# **Communauté d'Agglomération de l'Ouest Rhodanien**

**Relative au dossier d'Autorisation  
environnementale pour le renouvellement  
de l'autorisation du Système  
d'assainissement des eaux usées de la  
station des Arthauds à St-Romain-de-  
Popey (69)**

## **Rapport d'enquête**

Carte de report des zones humides de l'inventaire départemental à proximité du réseau de refoulement de la ZA de la Poste

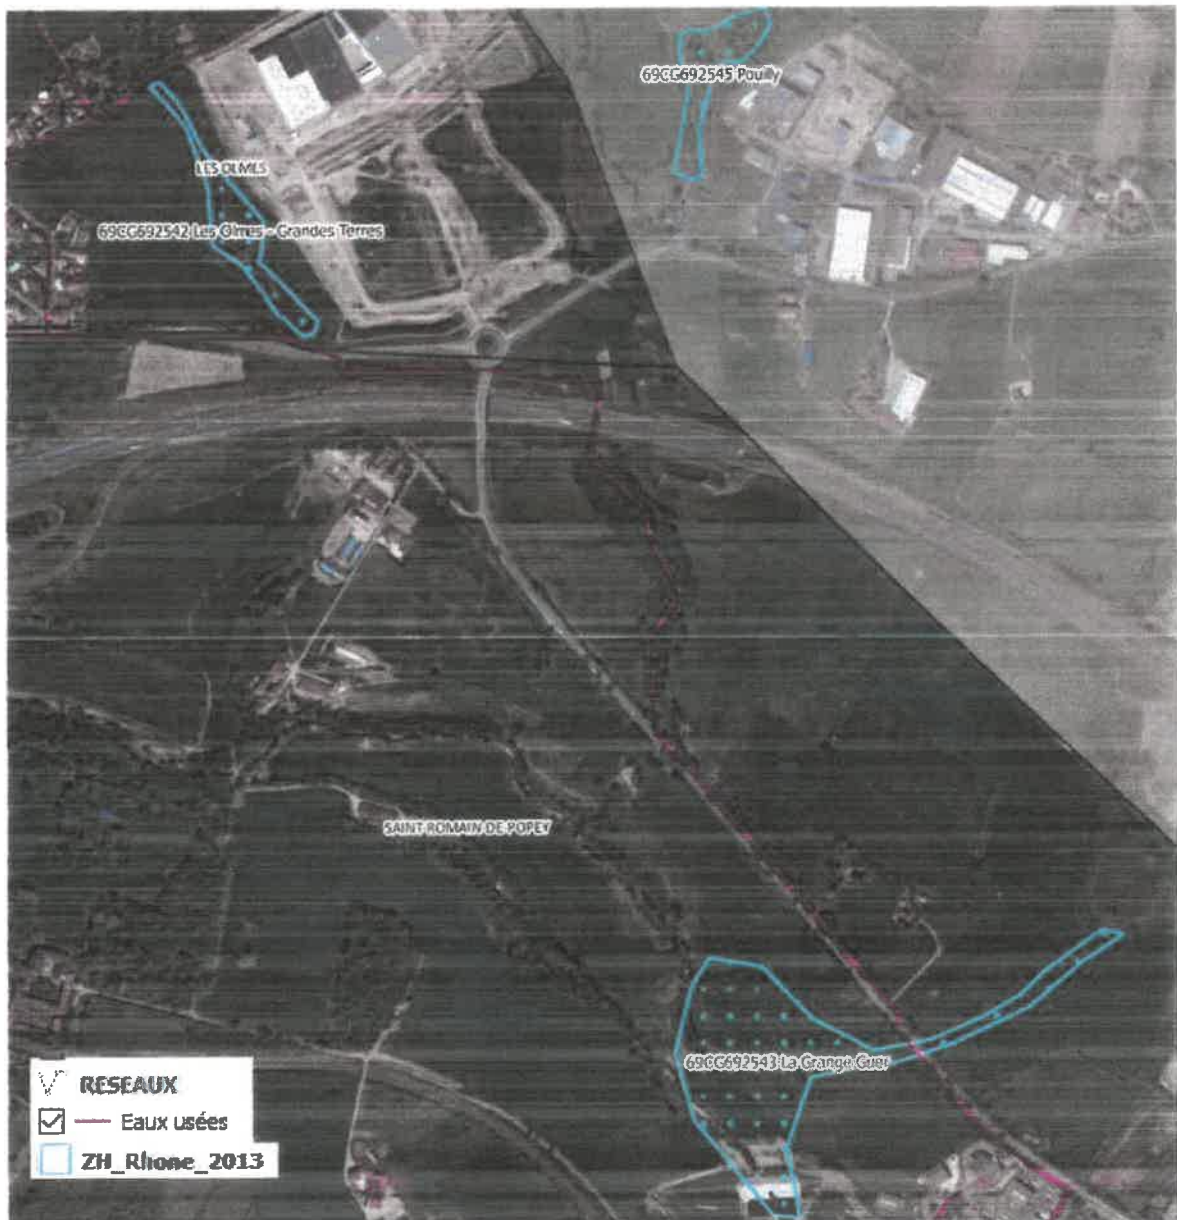
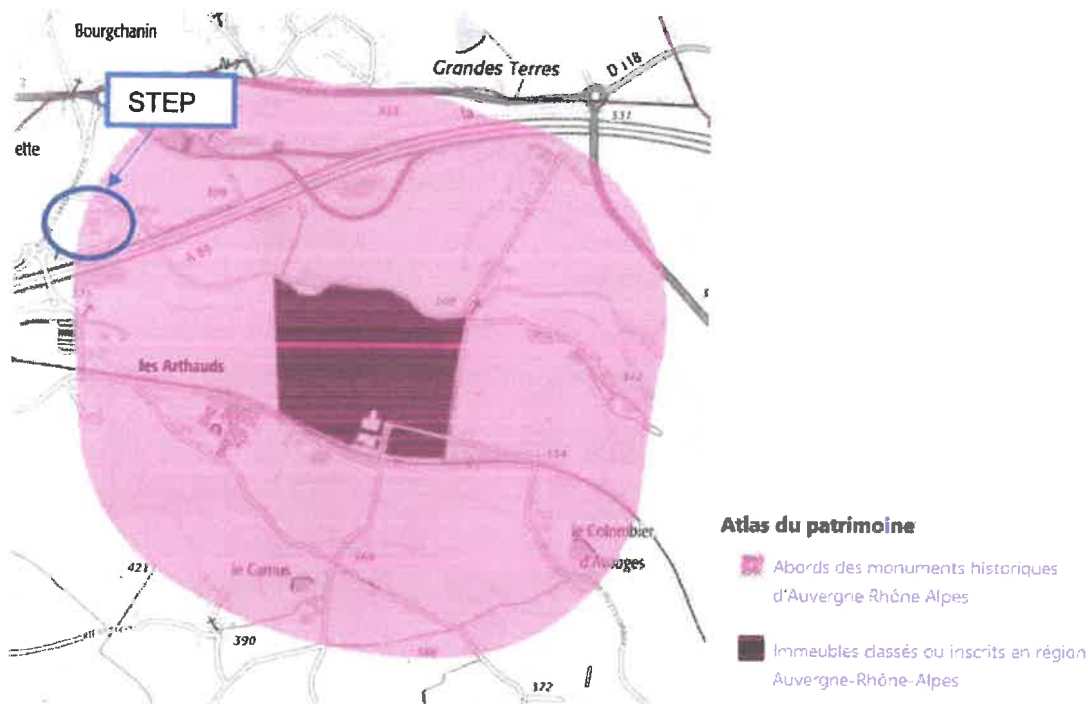
Une observation mentionne l'oubli des zones humides des ruisseaux du Mainand et Quircy concernées par la canalisation de relevage de la ZA de La Poste les franchit le long de la RN7 au niveau des Boudes.

**Réponse de la COR :**

L'observation doit ici faire état des zones humides suivantes :
